## 第1回有識者会議における委員の御発言に関する静岡県の見解

概要版 P11 (トンネルと大井川の関係)

概要版 P12 (トンネルと大井川の関係説明)

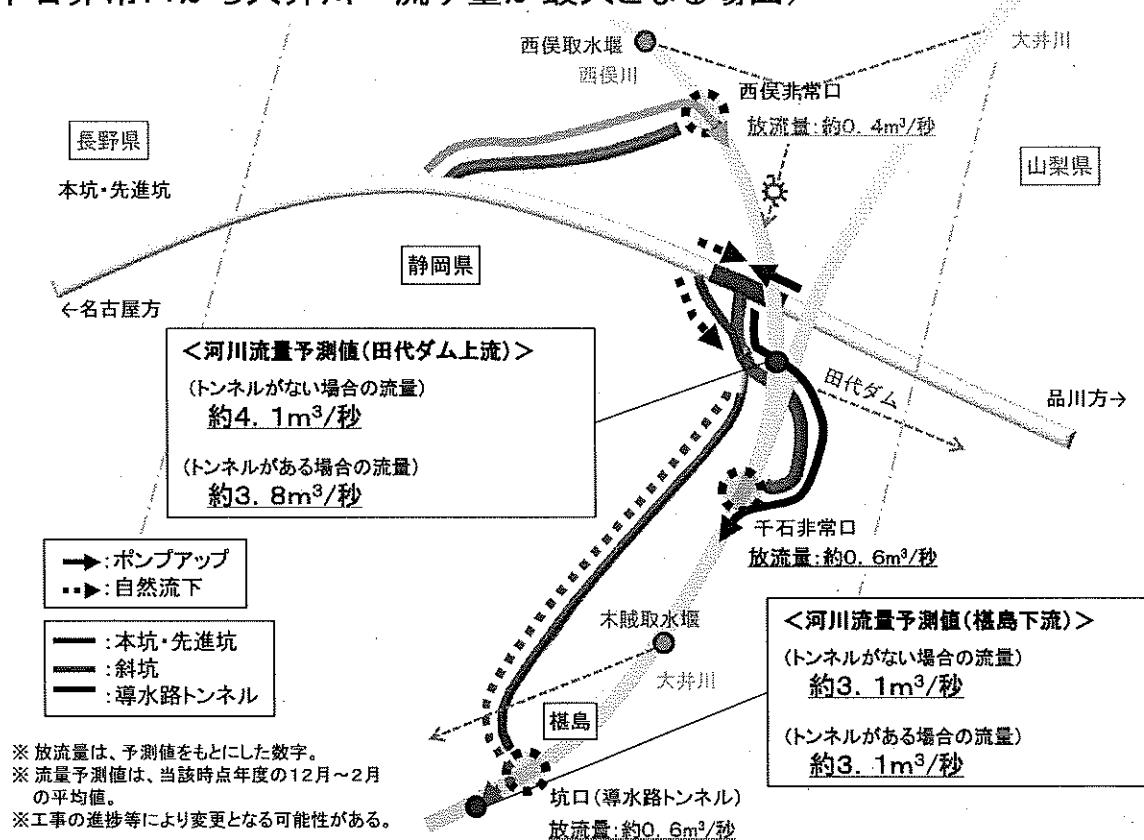
本日見せて頂いた資料では、先進坑と本坑との関係はわかったが、導水路トンネルはどのようなスケジュールで完成し、特に先進坑との関係はどのようになるのか。

これに関し、静岡県は再三、「わかりやすい資料を」と、お願いしているが、JR東海の資料は下図のとおりである。各地点の標高やトンネル掘削の工程がわからない者にとっては、相変わらず、何を説明しようとしているのかすら、わかりにくい資料となっている。

- 工事では、4つのトンネル工事が実施される。
  - ・本坑：リニア新幹線が通行する
  - ・先進坑：本坑に先立ち掘削し、地質状況の把握や発生するトンネル湧水の排水に使用する
  - ・導水路トンネル：トンネル湧水を下流側で大井川本流に戻すために設置する
  - ・非常口トンネル：工事中には地下の工事現場への進入路、運行時には非常用通路として使用する
- いずれのトンネルも大井川や支流の沢の地下を通過する。
- 静岡県内の長野県境付近が最高標高（1215m）である。このため、先進坑及び本坑は、長野県又は山梨県に向かって下り勾配となる。
- 導水路トンネルは、先進坑の導水路取付（標高 1132m）から大井川の樋島排水口（標高 1120m）まで標高差（12m）をつけて設置し、トンネル湧水を自然流下により大井川に流す。

- トンネル内に湧出する湧水は先進坑に流入させる。
- 導水路トンネル完成までは、トンネル湧水は西俣非常口・千石非常口までポンプによる汲み上げ（ポンプアップ）を行い、西俣川と大井川本流に戻す。導水路トンネル完成後は以下のとおり。
  - ①先進坑と導水路トンネル接続部（導水路取付 1132m 地点）より長野県側部分の湧水は、自然流下により導水路トンネルから大井川本流に戻す。
  - ②先進坑と導水路トンネル接続部（導水路取付 1132m 地点）より山梨県側部分の湧水は、先進坑内でポンプアップし、導水路トンネルから大井川本流に戻す。
  - ③湧水の一部は、必要に応じて、非常口取付（1210m）から西俣非常口（1540m）までポンプアップし西俣川に流す。

## 概要版 P17 (JR 東海の水収支解析)

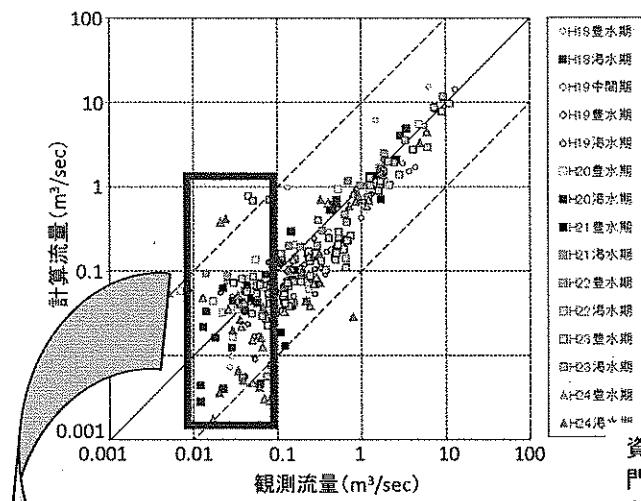
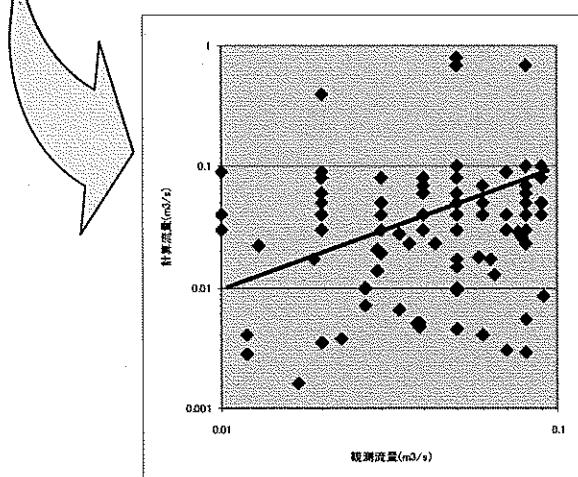
ある地点から下に出ていく量が変わらないものとして、山の降水量が一定であるとすると、量が増えるようなことは起こらない。どのような計算を具体的にされて、どういう結果に基づいてこのようになっているのかということをご説明頂くことが大事なんだと思う。そういう意味で言えば（略）、水収支解析をしましたという記載があり、一定程度の検証をしているとあるが、どのような検証結果になっており、どのくらいの再現率があるのかということについて、データがまだ不十分なので完全に合うことは無いことは承知しているが、どのくらい精度の高いモデルになっているか議論し、その結果、モデルとして改善されるようなものになるのかという適切を議論しないと難しいと思う。

トンネルの有無による河川流量の変化を予測するためには、地下水からの河川への流入量が河川流量により大きく影響する「河川流量が少ない時」の相関係数で、そのモデルの解析精度を評価すべきである。

JR 東海の解析モデルは、流量が少ない時の部分について計算すると、ほぼ無相関と言える。トンネルの有無による河川流量の変化を予測するモデルとしては精度が高いとは言えない。

トンネルの有無による河川流量の変化を予測するためには、「ある河川流量（例えば  $0.1 \text{ m}^3/\text{s}$ ）のとき、河川流量の観測値に対し、計算値がいかに精度よく予測できるか」が重要である。下記の＜静岡県の見解＞に示したように、この点で JR 東海の解析モデルの解析精度は高いと言えない。

JR 東海のモデルは、渇水時の（ここでは  $0.01\sim0.1 \text{ m}^3/\text{s}$ ）の解析精度が低いことから、トンネルの有無による河川流量の変化を予測することにおいて、解析精度は高いとは言えない。

- 観測流量 ( $0.01\sim0.1 \text{ m}^3/\text{s}$ ) の範囲では、相関係数Rは0.04となり、ほとんど相関が見られない。
- トンネルの有無による河川流量の変化を推定するモデルとしては解析精度は高いとは言えない。

概要版 P13 (リスクのモデル図)

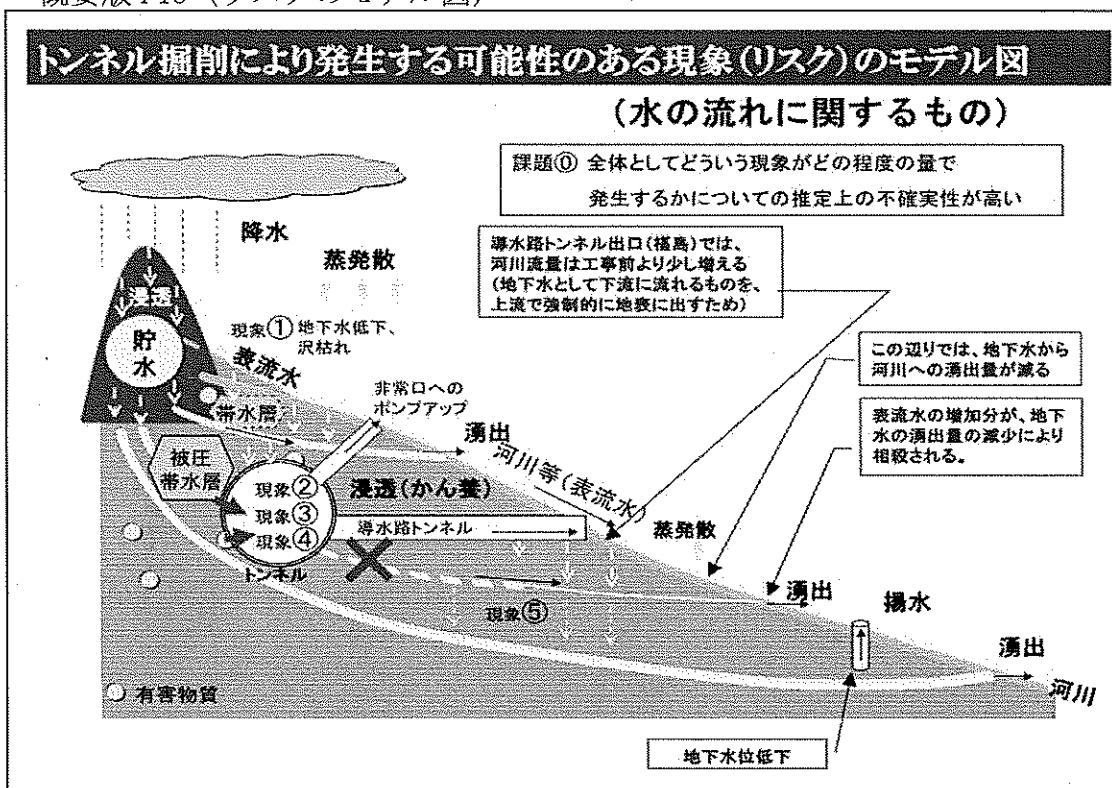
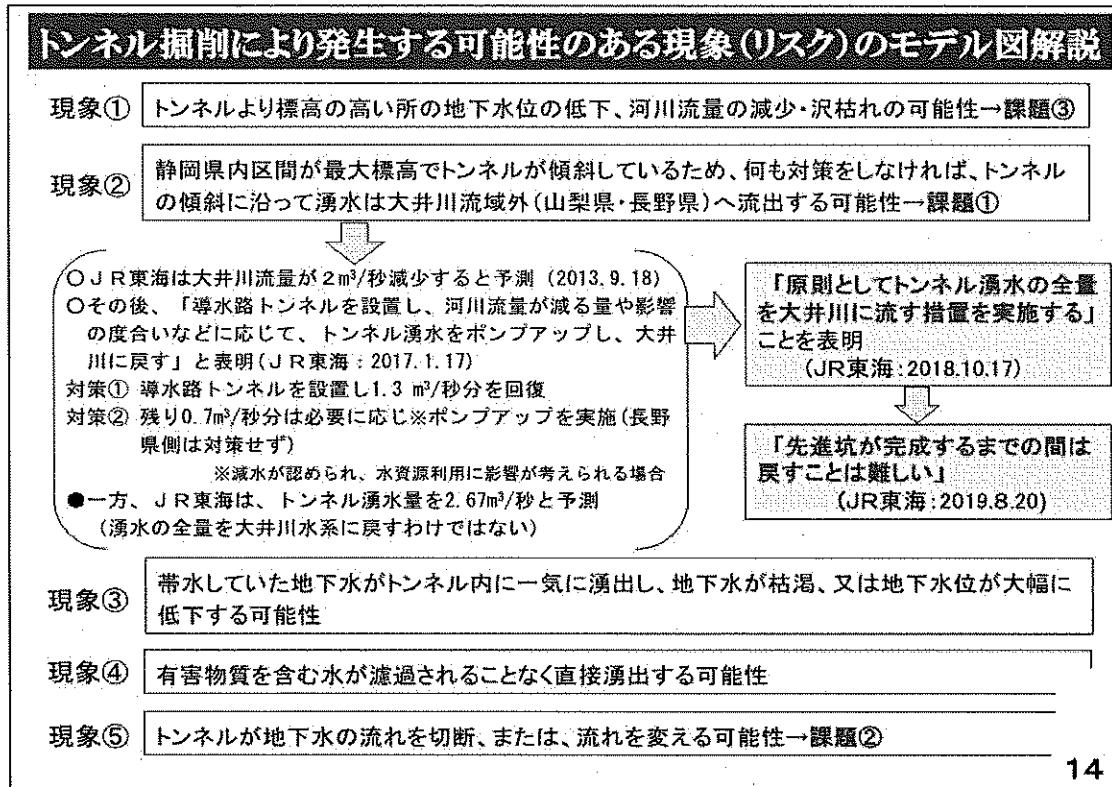
その後の戻し方にも記載されているが、河川の流量減少の減少量が約 $2\text{ m}^3/\text{秒}$ に対して、トンネル湧水量が約 $2.67\text{ m}^3/\text{秒}$ と増えているが、そういう美味しい話は世の中無いわけで、その分がどこかにツケが回つてることになる。これが、未来永劫このようになるという計算なのか、どこかの状態でトンネル湧水も減少し、河川流量の減少分と同じになるのかという考え方について教えて頂きたい。

更に、上流部の環境影響ということで既に議論が為されているのかもしれないが、本来地下にあるべき水を表流水として無理矢理出すようなことをするわけだが、しかも増えるということである。増えるのも環境への影響として今とは異なる状況になるということが問題になると思っている。そういう意味では、増えることについては環境問題を考えなくていい、増えることには問題は無いと県側が考えられているのかについても教えて頂きたい。

トンネル湧水を全量、河川に戻せば、本来は地下水として、より下流へ流れ、どこかで河川へ流出する地下水を湧水路トンネルを通じて強制的に上流部で河川に流すため、導水路トンネル出口では、河川流量は工事前より少し増える。しかし、下流に行くにつれて、地下水の河川への湧出量が減少することから、河川流量の増分は相殺される。

委員御指摘のとおり、流域内の水が増えるという「おいしい話」はない。静岡県はモデル図（概要版P13）に示すように、トンネル湧水を全量、河川に戻せば、導水路トンネル出口（樋島）では、河川流量は工事前より少し増える。（本来は、地下水として下流へ流れ、どこかで河川へ流出する地下水を強制的に上流部で河川に流すため）しかし、下流に行くにつれ地下水からの河川への湧出量の減少により、河川流量の増分は相殺されるとしている。このことを、静岡県は再三、JR東海に説明しているが、JR東海は相変わらず、河川流量が増えるというだけの説明を続けている。
